改善箇所説明図

代表型式: KMG6300

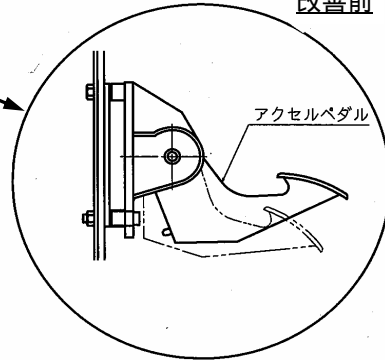
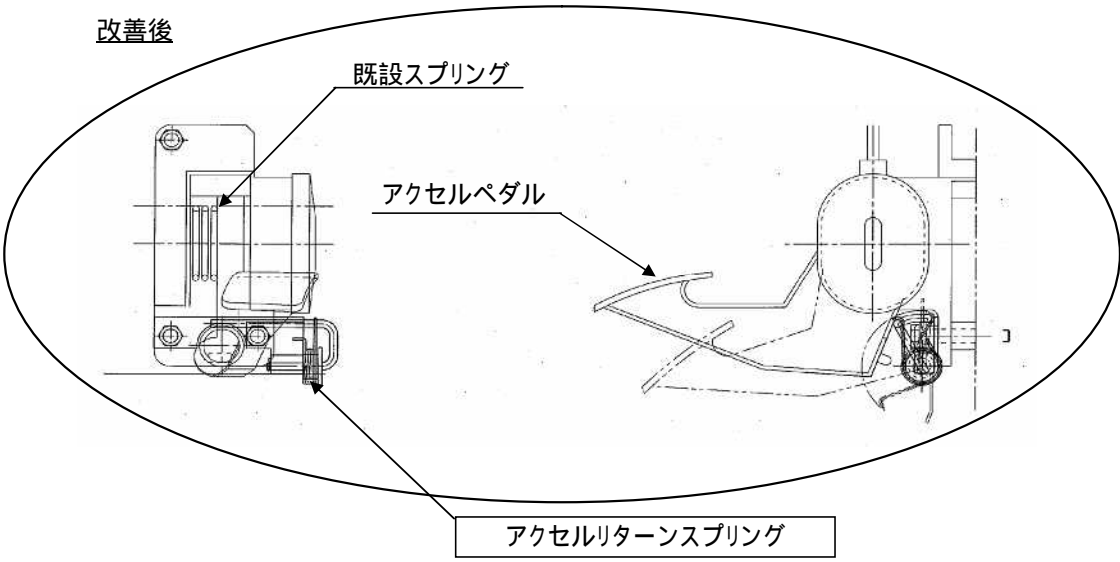
基準不適合発生箇所
クレーン用台車の加速装置において、アクセルリターンスプリングが一つしか装備されていないため、道路運送車両の保安基準に適合していない。

改善の内容 全車両、アクセルリターンスプリングを追加する。
識別：追加するアクセルリターンスプリングの有無にて容易に識別が可能のため、特別な識別は行わない。
